Agência de Regulação de
Serviços Públicos de Santa Catarina

ARES C
13/2016

Fiscalização INICIAL dos Serviços de Saneamento Básico

Nome: Águas de Campo Alegre

Figura 23: Filtros da ETA

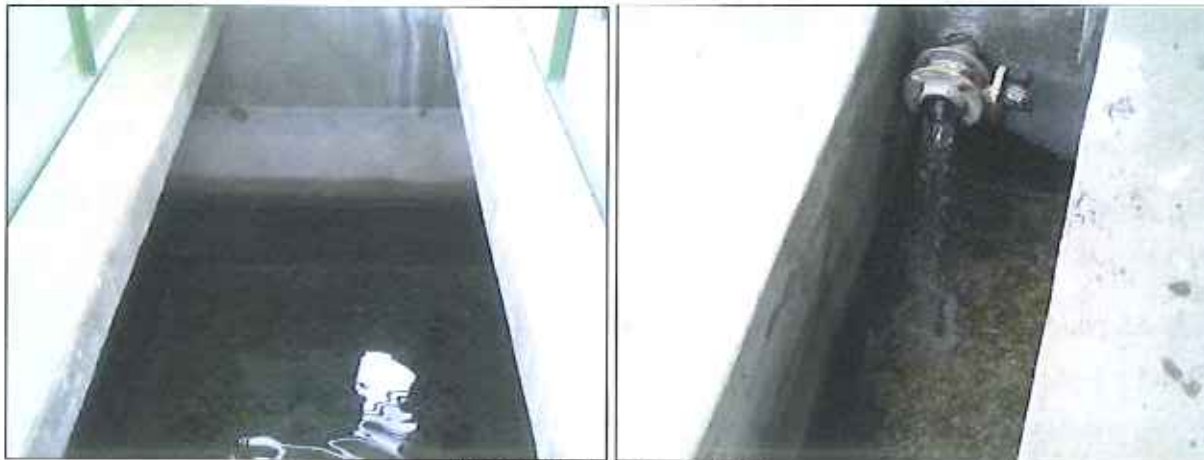
21) Os instrumentos possuem tampas (Resolução ARESC Nº11 - Art. 17º)? Sim () Não (x)

Figura 36: Reservatório Avenquinha

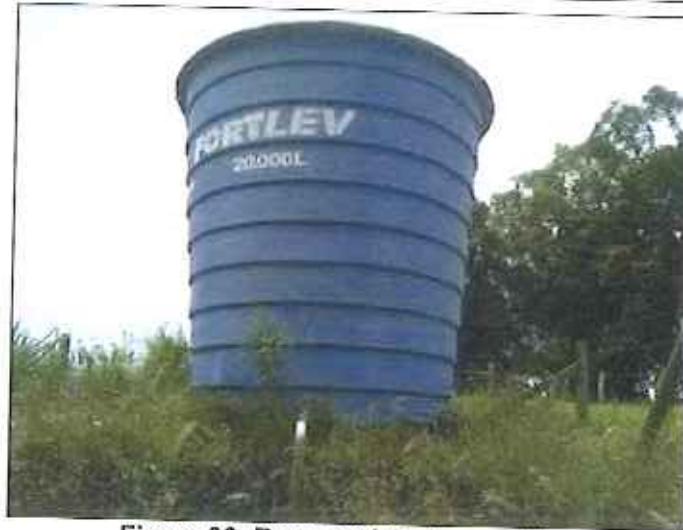
- 01) O Material do reservatório é: Fibra () Concreto () Outro ()
- 02) A posição do reservatório é: Apoiado () Elevado () Outro ()
- 03) Existe facilidade de acesso ao local? Sim () Não ()
- 04) Existem placas indicativas de propriedade e restrição de uso das áreas dos reservatórios (Resolução ARESC nº 004 - Art. 19 - §2º)? Sim () Não ()

RECOMENDAÇÃO 85: Instalar placas de identificação e restrição de acesso.

- 05) As condições de limpeza dos entornos são adequadas (Resolução ARESC nº 11 - Art. 23º)? Sim () Não ()
- 06) As áreas estão devidamente cercadas e trancadas (Resolução ARESC nº 11 - Art. 23º)? Sim () Não ()
- 07) Portão de acesso encontra-se cadeado? Sim () Não () - Obs.: Não há portão.

RECOMENDAÇÃO 86: Providenciar proteção da área com cercas e trancas.

- 08) Existem escadas em boas condições de uso (Resolução ARESC nº 11 - Art. 23º)? Sim () Não () - Obs.: Não há escada.
